Commune de Saint-Prest

DOSSIER DE PLAN LOCAL D'URBANISME

Modification de droit commun n°1

2. Rapport de présentation de la modification de droit commun

Adapter le schéma de l'OAP au projet de recomposition urbaine

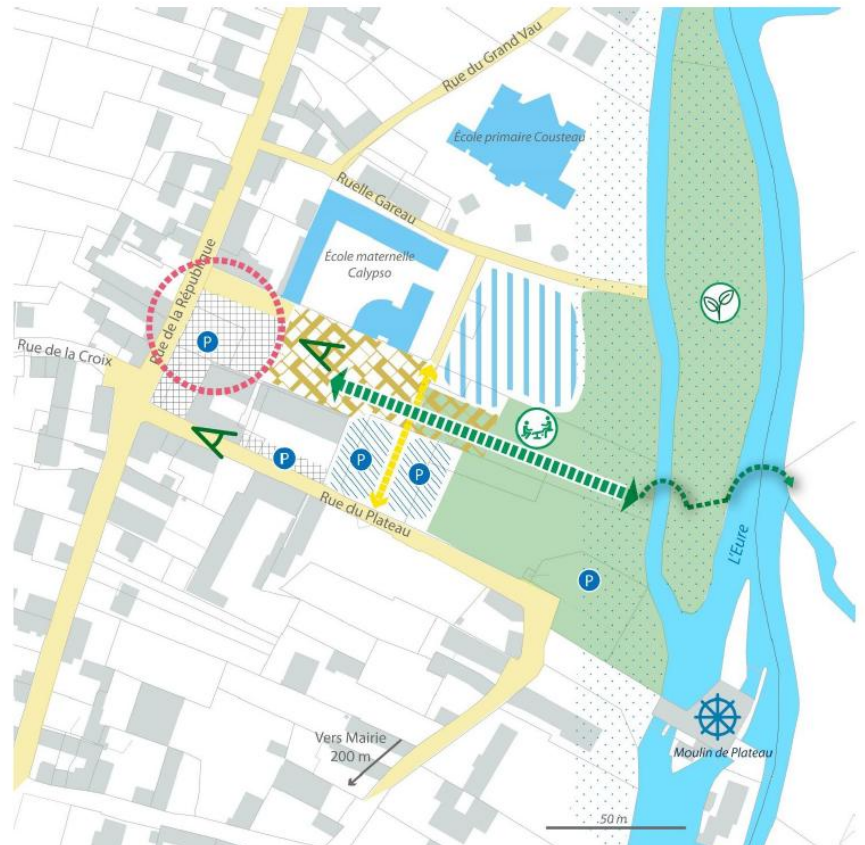
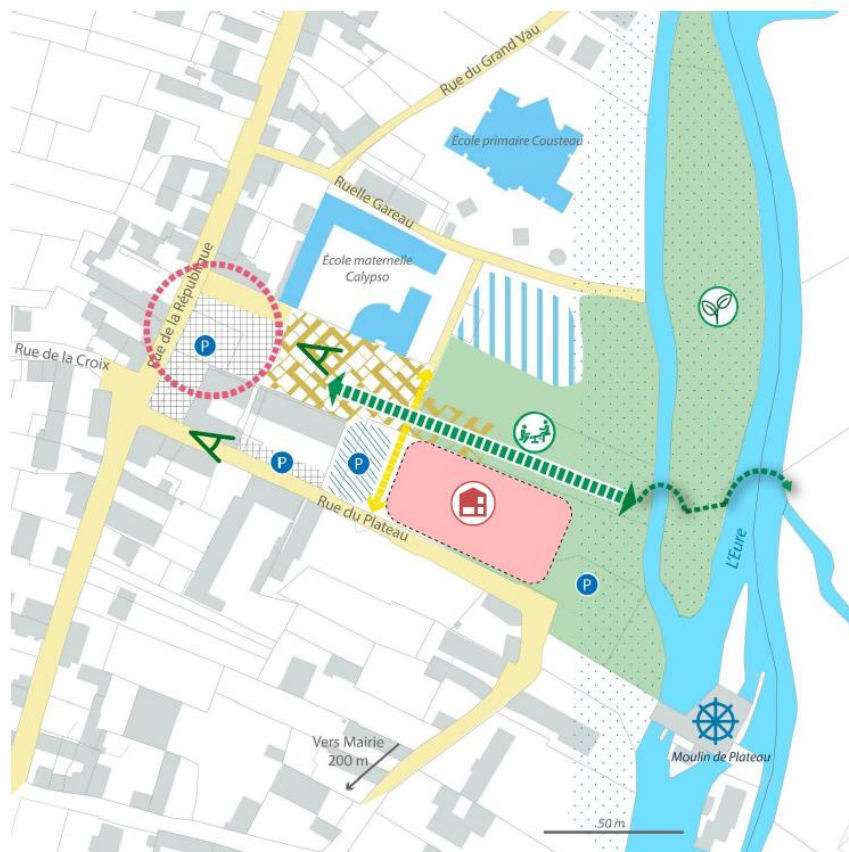
Secteurs du schéma à modifier :

-  Aménager une place piétonne centrale
-  Poursuivre la mise en valeur des voies en offrant plus d'espace aux piétons
-  Créer une liaison piétonne entre la rue du Plateau et le pôle d'équipements, qui traverse la place centrale
-  Prévoir un emplacement pour un nouvel équipement polyvalent en remplacement du foyer communal, ainsi que d'éventuels équipements scolaires et parascolaires (foyer, garderie...)
-  Conforter le pôle d'équipements
-  Conforter le pôle commercial
-  Maintenir le stationnement existant
-  Créer une nouvelle offre de stationnement adaptée aux besoins des nouveaux équipements
-  Conforter le cœur de village par de nouveaux logements et/ou services

-  Ouvrir la place piétonne vers L'Eure et l'île, et créer un lien avec la rivière par l'aménagement d'une promenade paysagère
-  Créer des espaces verts paysagers et récréatifs en prenant en compte la biodiversité locale dans les aménagements
-  Créer des voies douces permettant l'accès et la traversée de L'Eure ainsi qu'une accroche au tracé du « Plan Vert »
-  Aménager une aire de jeu en lien avec le nouvel équipement public, les écoles et la place
-  Préserver les vues vers le moulin du Plateau et L'Eure
-  Créer des espaces dédiés aux activités pédagogiques sur l'île
-  Zone inondable définie par le PPRI

La modification du schéma de l'OAP permet de mieux correspondre au projet opérationnel de redynamisation du Cœur de village. Ce projet a donné lieu à différentes phases d'étude et à des ateliers de concertation avec la population. Il s'inscrit pleinement dans les objectifs du Projet d'Aménagement et de Développement Durables (PADD), notamment établis dans :

Par ailleurs, la modification proposée de l'OAP renforce l'orientation relative à la création d'espaces verts paysagers et récréatifs, en ajoutant la nécessaire prise en compte de la biodiversité locale dans les aménagements, en écho avec les mesures de compensation prévues dans le cadre du dossier opérationnel.
